Informe Final: LM-AT-43-19

## **EVALUACIÓN DE LA CALIDAD DE LOS MATERIALES, PRÁCTICAS CONSTRUCTIVAS Y ENSAYOS DE CONTROL DE CALIDAD**

***PROYECTO: Duplicación del Puente sobre el Río Virilla en la Ruta  
Nacional 32***

**Gráfico 17.** Esfuerzo de fluencia promedio para el acero de refuerzo ensayado por el LanammeUCR

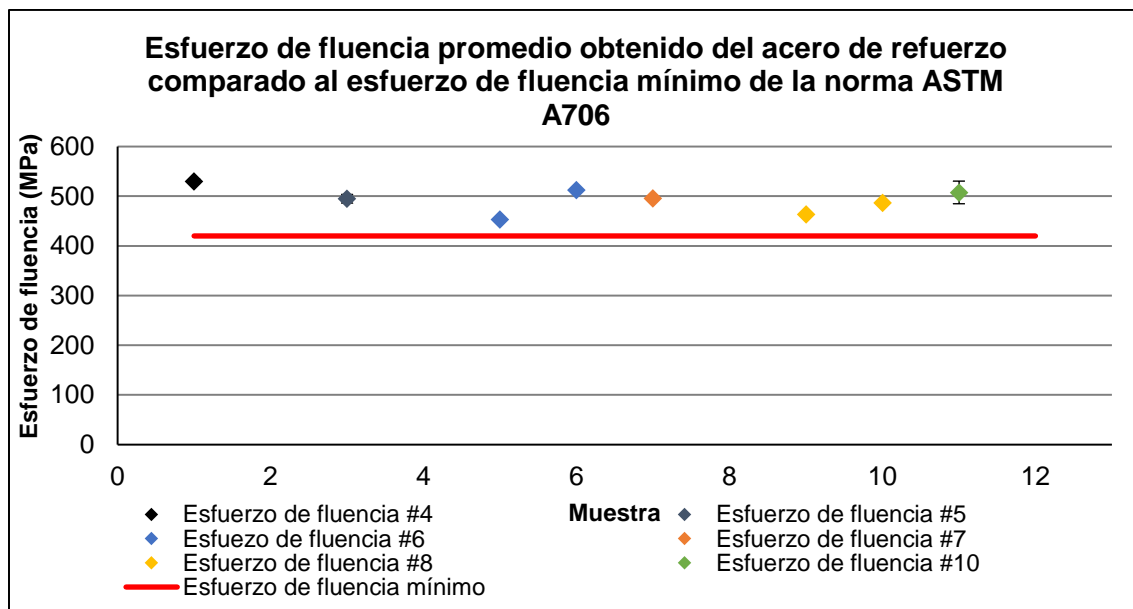
Se observa que para todos los diámetros se obtuvieron esfuerzos de fluencia mayores al límite mínimo y que la dispersión en general es baja excepto para las varillas #5 y #10.

**Gráfico 19.** Elongación promedio para el acero ensayado por el LanammeUCR

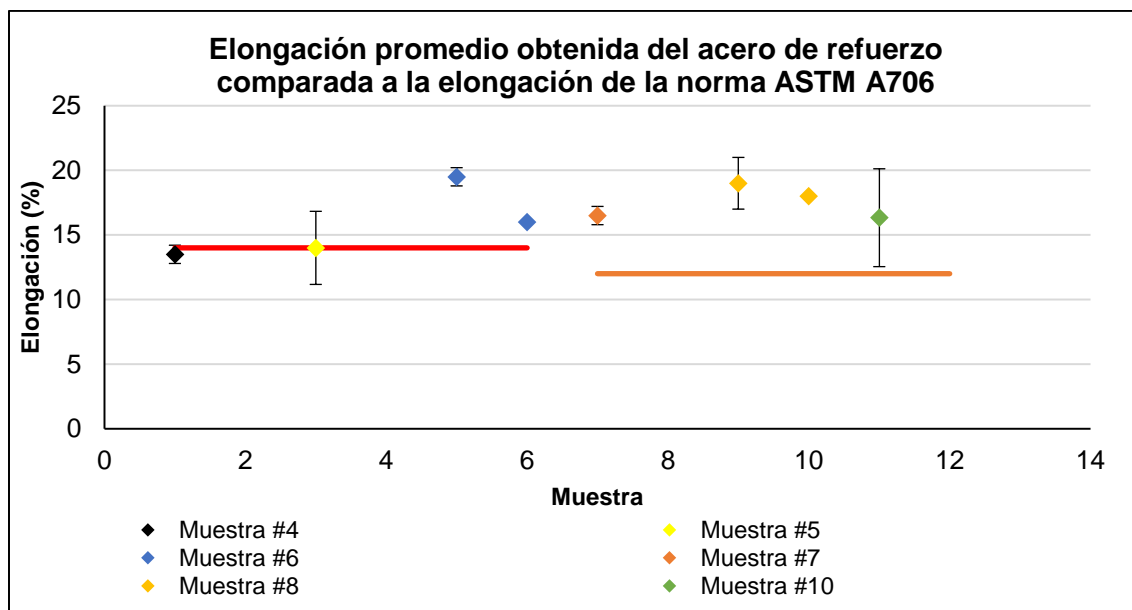
Los valores de elongación para las varillas #4 y #5 quedaron muy cercanos al límite inferior, mientras que el resto de las muestras estuvieron por encima con una desviación estándar marcada para los diámetros #5, #8 y #10 (Gráfico 19). De esta prueba es importante mencionar que no todas las muestras fallaron dentro de la longitud permitida por lo que algunos datos de elongación se excluyeron de este análisis.

**Gráfico 23.** Esfuerzo de fluencia promedio para el acero de refuerzo ensayado por el laboratorio de verificación

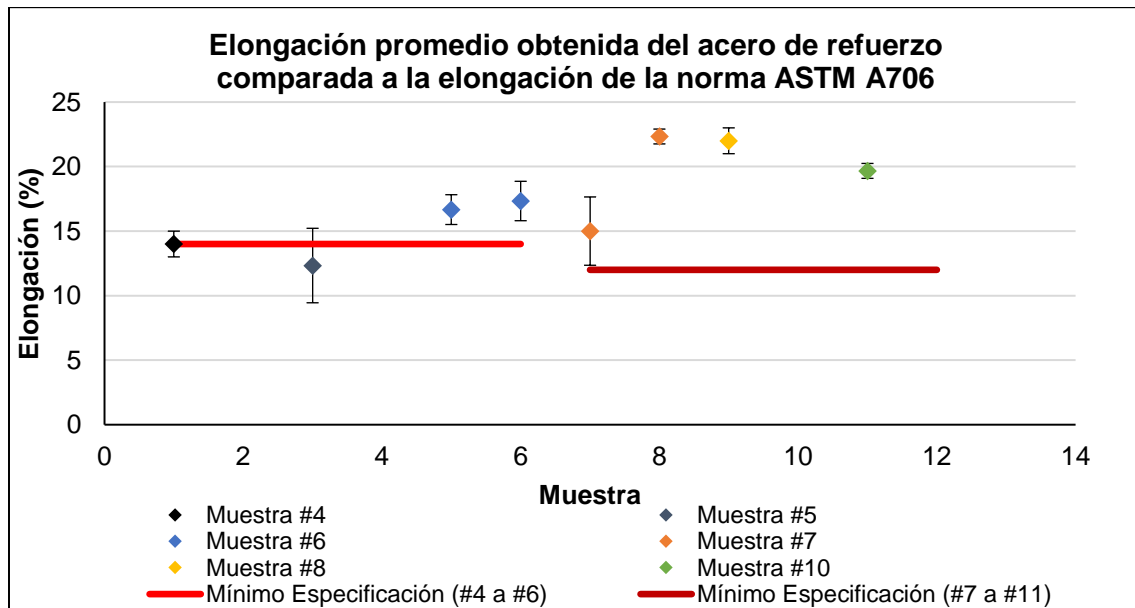
Se observa en este caso (Gráfico 23) que todas las muestras poseen un esfuerzo de fluencia mayor al límite inferior de la especificación con una variabilidad baja que aumenta para los casos de #7 y #8. Por otra parte, el comportamiento mostrado por las varillas para el caso del esfuerzo máximo (Gráfico 24) es similar al anterior, es decir, todas superiores al límite inferior con algo de variabilidad en algunos casos. De la misma forma, es pertinente recalcar que las muestras ensayadas por parte del laboratorio de verificación se comportaron de manera similar a las muestras ensayadas por el LanammeUCR para estas dos características mecánicas.

**Gráfico 26.** Espaciamiento promedio del acero de refuerzo ensayado por el laboratorio de verificación

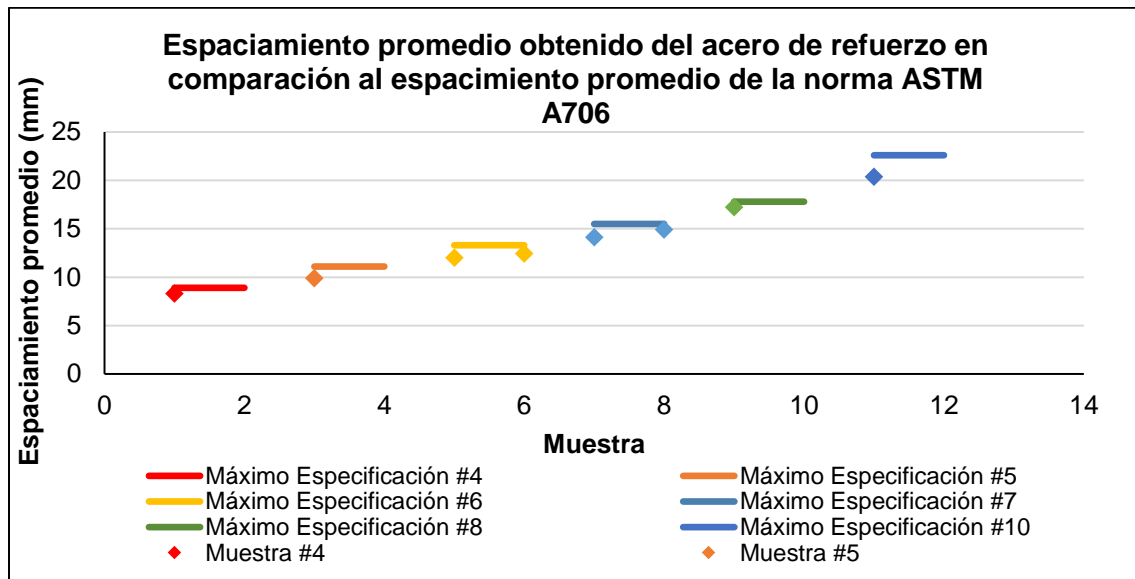
En el Gráfico 26, se observa un comportamiento similar de las muestras obtenidas por el laboratorio de verificación al encontrado por parte del LanammeUCR, en el que para el caso del espaciamiento promedio todas las muestras quedaron por debajo de límite superior y con una desviación estándar imperceptible a nivel gráfico. En el caso de la altura de corrugación promedio, del Gráfico 27, se aprecia que todas las muestras quedaron por encima del límite inferior, sin embargo, entre ellas se presenta una mayor dispersión que para los datos reportados por parte del LanammeUCR. Las desviaciones estándar visibles en el Gráfico 27 confirman la tendencia descrita.

Gráfico 6. Asentamiento de la mezcla de concreto en los bastiones

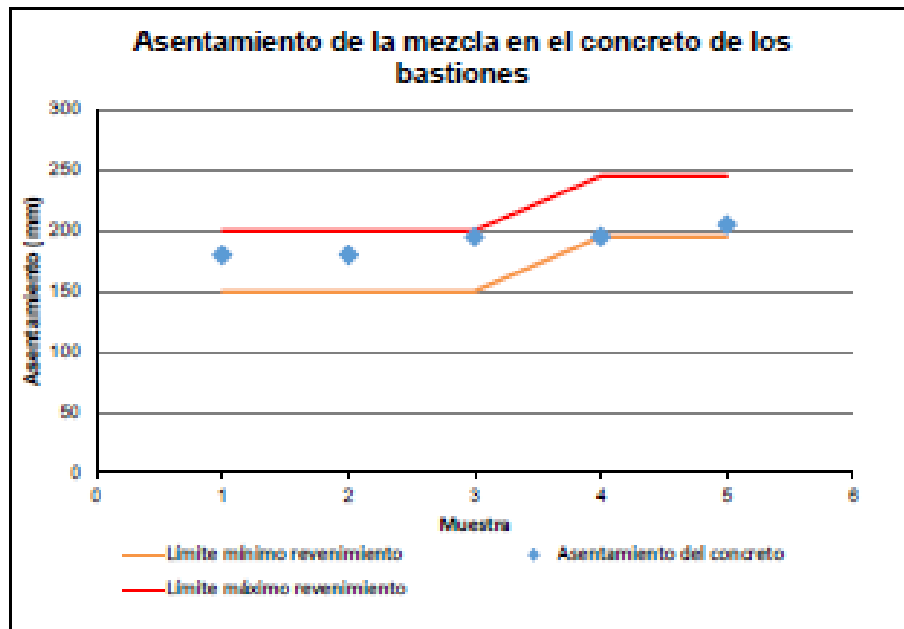
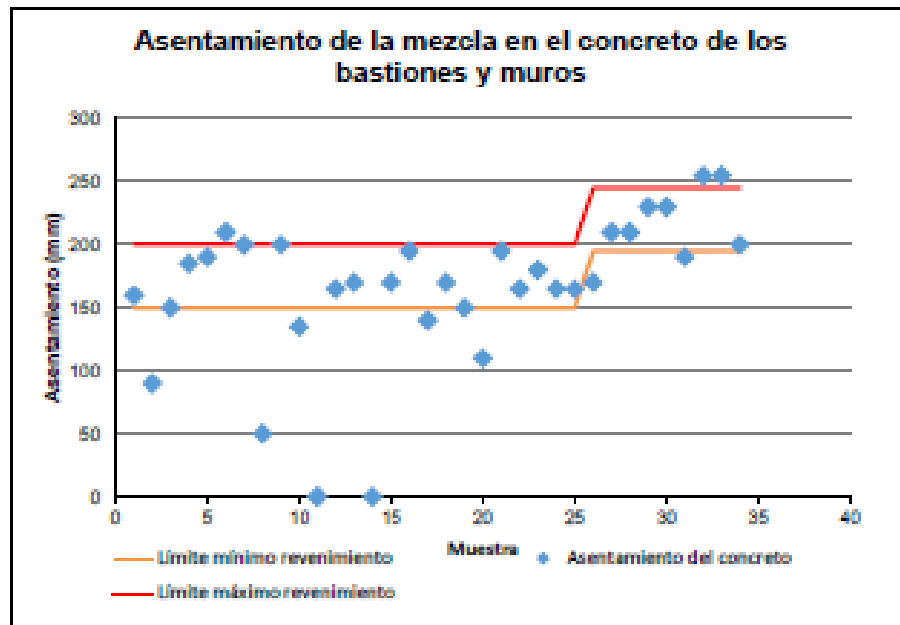
En el descargo presentado, UNOPS indica que, según el oficio CV32-088-2019 (de fecha 10 de julio de 2019), el revenimiento de diseño es de 17,5 cm y fue hasta el 12 de setiembre de 2019, mediante el oficio CV32-123-2019, que se cambió el revenimiento a 22 cm. Es de recibo el descargo brindado, por lo que se modifica la Tabla 4, la Tabla 5, el Gráfico 6, la Tabla 9 y la Gráfica 14 como se muestra a continuación:
